Compte-rendu de travail

Rendu le 21/01/2024 à 15:26

Maxime **MUNIER**

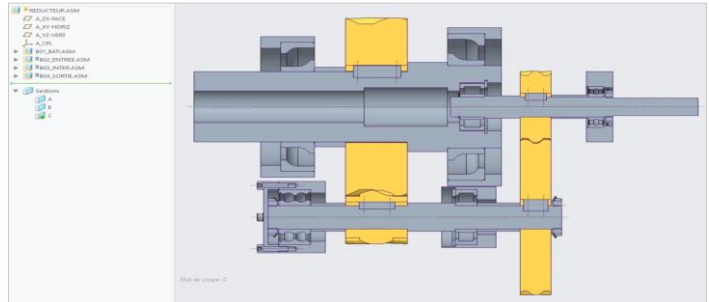
Guidage "Arbre entrée" :

Il manque un arrêt sur la bague extérieure du roulement à billes.

Il serait préférable de prendre un roulement à billes avec des dimensions extérieures plus grandes.

Guidage "Arbre intermédiaire" :

Côté roulement à rouleaux, diminuer la taille de l'épaulement relatif à la bague extérieure. L'anneau élastique est dans le vide.

Côté roulement à billes, l'arbre et l'écrou touchent le chapeau.

Guidage "Arbre de sortie" :

Le dispositif de mise en précharge n'est pas prévu.

Du travail, mais quelques améliorations seraient à envisager.
